# Examen aéronautique SIAP

Numéro du dossier : BAZL-361.21-LSGG/140/3/29

## Aéroport de GENEVE – Nouvelle voie de sortie rapide « Charlie 2 » (RET 04)

**Figure 1** Cadre du projet (extrait du plan [17])

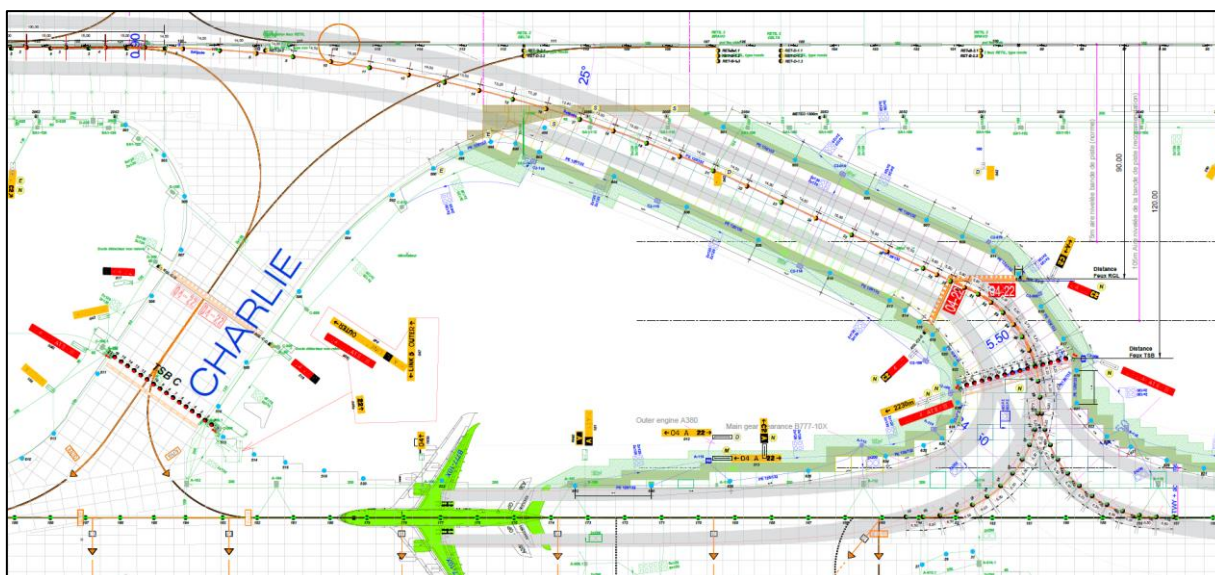
- ☞ Dans la demande (notamment [6]), la sortie est nommée « Charlie 2 », ce qui n'est pas encore la dénomination définitive.
- ☞ Le projet ne tient pas non plus compte du regroupement des barres d'arrêt (projet *i-LVP*).

**Figure 2** Modifications des feux de bord de piste REDL envisagées dans le dossier

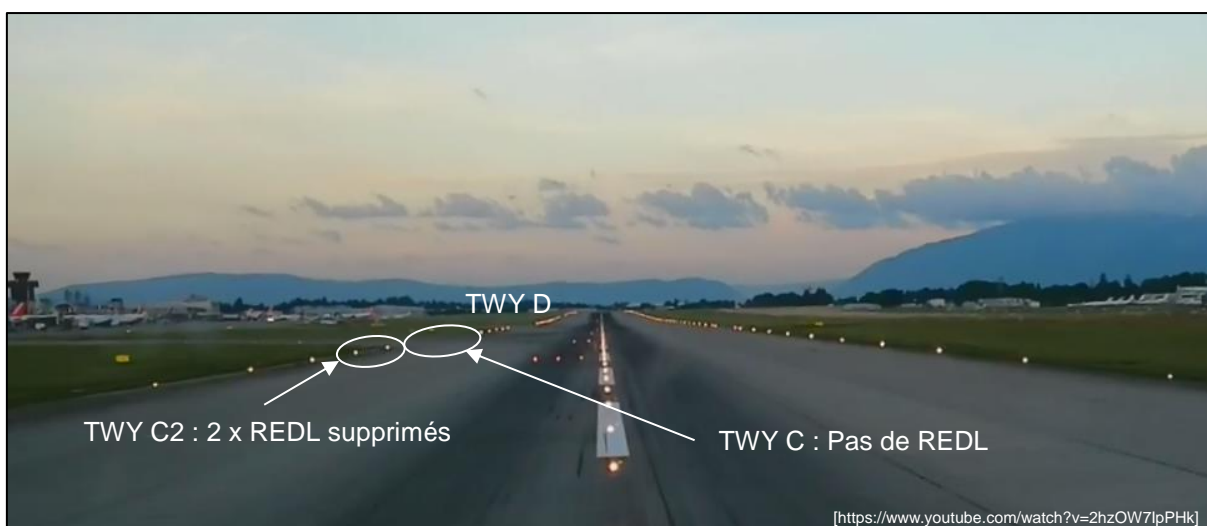
Sur le plan [17], deux feux de bord de piste REDL prévus selon le *CS ADR-DSN.M.675 Runway edge lights* seront supprimés, alors qu'aucun document ne le mentionne y compris le *safety assessment* [6] : il s'agit des feux surélevés n° 2055 et 2056, qui se trouvent à l'emplacement de la future sortie rapide.

Cette conception interpelle (cf. Figure 2) : En supprimant ces deux feux de bord pour construire la « RET 04 », il y aurait un « trou » de 240 m sans REDL. Dans le cadre du pré-examen de février 2018, il a été relevé que l'installation de feux de bord de piste à un croisement avec un taxiway devrait être considérée pour toute la piste, en lien avec l'exigence du *CS ADR-DSN.M.675 (b)(1)* et *(b)(4)*. Cette conception est également la plus répandue parmi les aéroports. Lors de la réunion du *Runway Safety Team* du 5 novembre 2019, l'OFAC a demandé à *Genève Aéroport* d'initier un projet concernant cette thématique.

- ☒ **Charge n° 7** Le balisage lumineux au niveau des REDL intégrera l'exigence de la continuité à un croisement avec un taxiway selon le *CS ADR-DSN.M.675*. Genève Aéroport transmettra à l'OFAC au plus tard trois mois avant le début des travaux un projet correspondant pour validation.
